核燃料物質使用変更許可申請書

既に許可を受けた大洗研究所(北地区)の核燃料物質使用変更許可申請書について、大洗研究所(北地区)共通編及びHTTR(施設番号4)に係る内容を次のとおり変更する。

変更前	変更後	変更理由
<p data-bbox="498 657 1032 699">核燃料物質使用変更許可申請書</p> <p data-bbox="605 804 923 846">大洗研究所（北地区）</p> <p data-bbox="528 877 1003 919">（施設編）HTTR（施設番号4）</p>	<p data-bbox="1748 657 2282 699">核燃料物質使用変更許可申請書</p> <p data-bbox="1855 804 2172 846">大洗研究所（北地区）</p> <p data-bbox="1780 877 2255 919">（施設編）HTTR（施設番号4）</p>

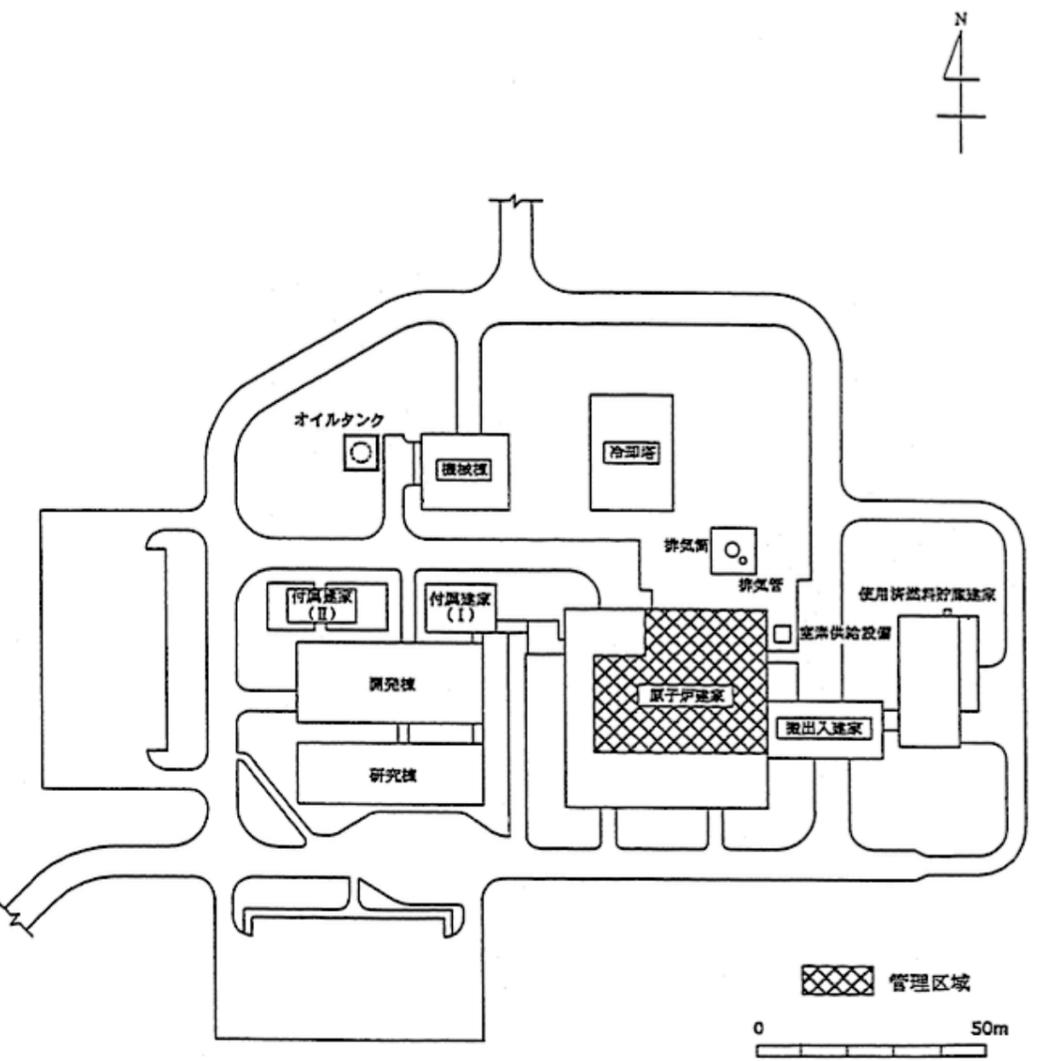
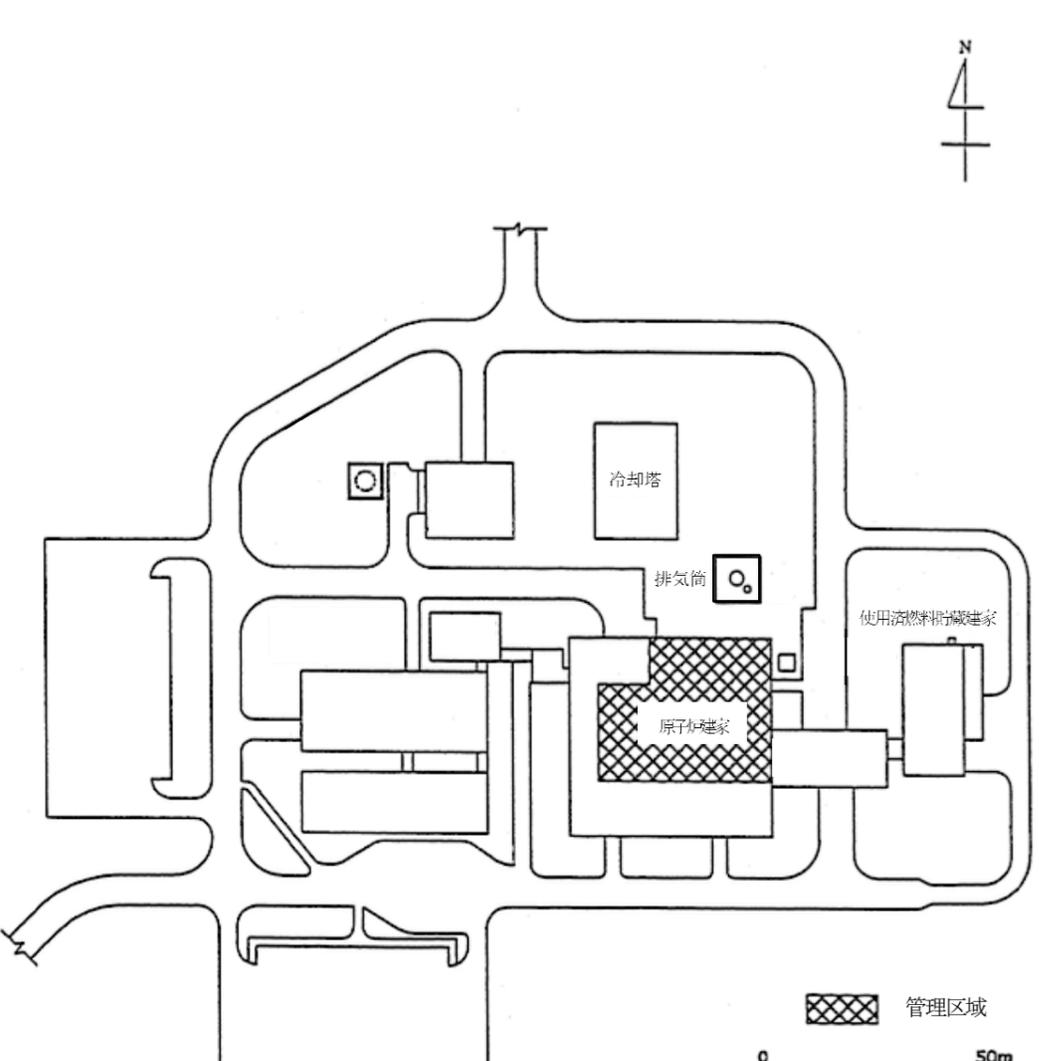
* 濃縮度は最大 10.45wt%である。												
表 9-1(1) 気体廃棄施設機器仕様						(削る)						使用目的の一部削除に伴う設備の見直し (今後も炉で使用)
設備	排気系統	品名	数量	形式	仕様							
気体廃棄物の廃棄施設	気体廃棄物 A 処理系	フィルタユニット	2	粗フィルタ、微粒子フィルタ、ヨウ素除去フィルタ内蔵型	流量約 0.67m ³ (Normal) /min/基							
		排風機	2	ルーツ形	流量約 0.67m ³ (Normal) /min/台							
	気体廃棄物 B 処理系	圧縮機	2	容積形	流量約 0.25m ³ (Normal) /min/台							
		減衰タンク	2	たて置円筒型	内容量 約 10m ³ /基 最高使用圧力 約 0.98MPa(Gauge)							
		バッファタンク	1	たて置円筒型	内容量約 0.5m ³ 最高使用圧力 約 98kPa(Gauge)							
	原子炉建家換気空調設備	原子炉建家 I 系排気 A 系統	排気フィルタユニット	1	粗フィルタ、微粒子フィルタ内蔵型	風量 約 1440m ³ /min						
排風機			2(50%×2)	遠心式	風量 約 720m ³ /min/台							
原子炉建家 I 系排気 B 系統		排気フィルタユニット	2(100%×2)	粗フィルタ、微粒子フィルタ、よう素除去フィルタ内蔵型	風量 約 35m ³ /min/基							
		排風機	2(100%×2)	遠心式	風量 約 35m ³ /min/台

図3-7 制御棒交換機まわりの線量当量率評価点

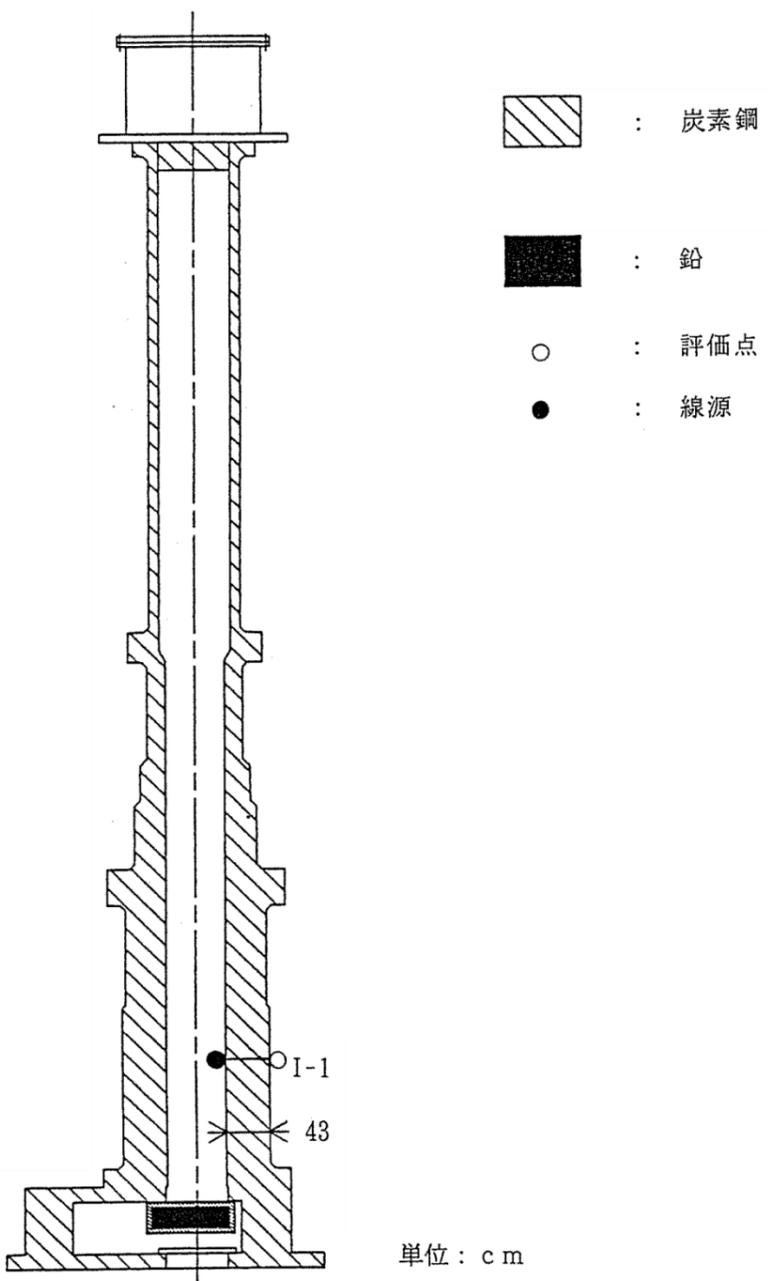
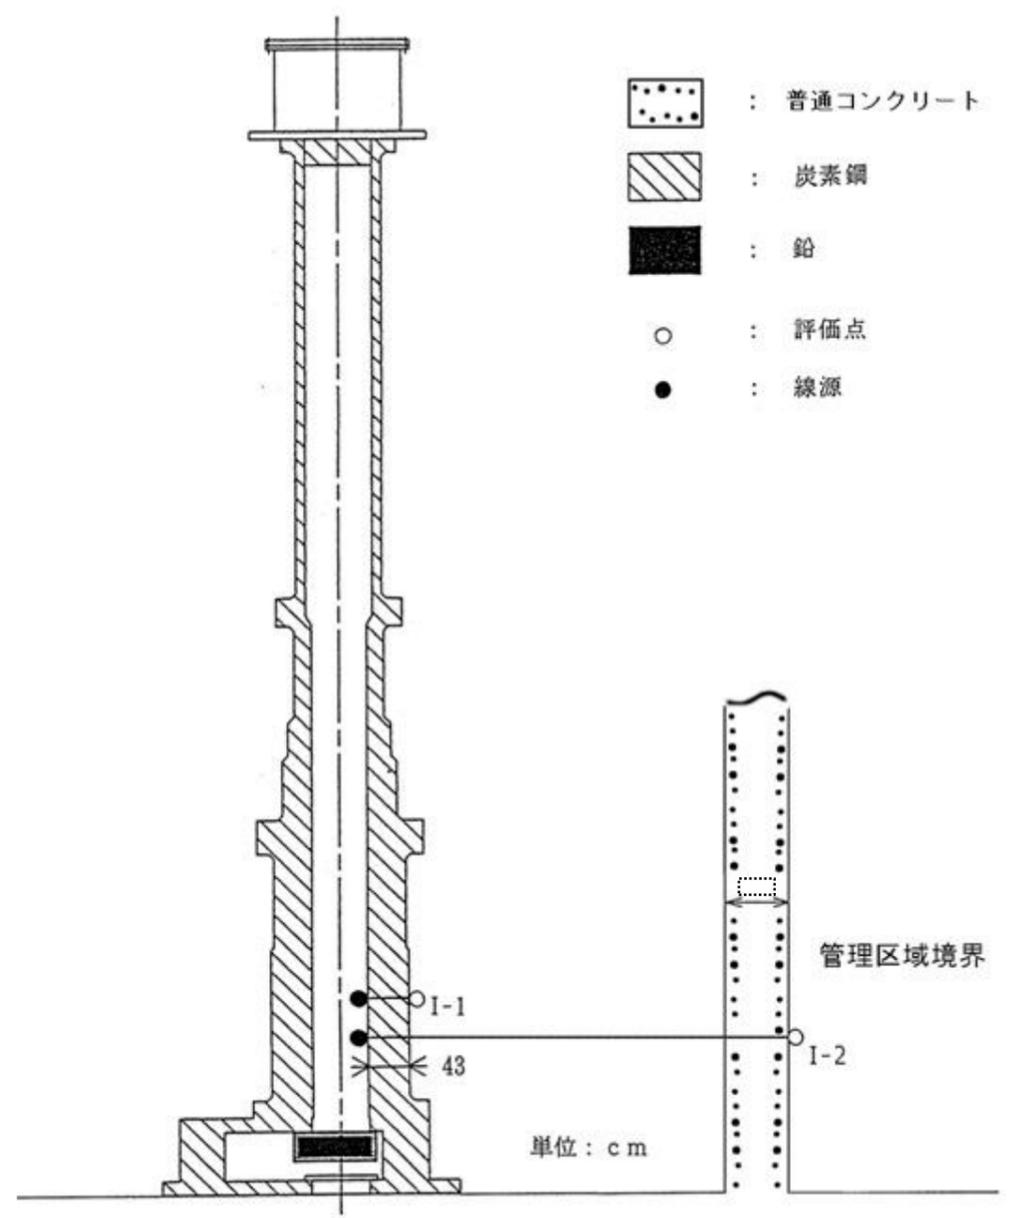
変更前	変更後	変更理由
 <p>単位：c m</p>	 <p>単位：c m</p>	<p>管理区域境界の追加</p> <p>☐: 核物質防護情報が含まれているため公開できません</p> <p>記載の適正化</p>
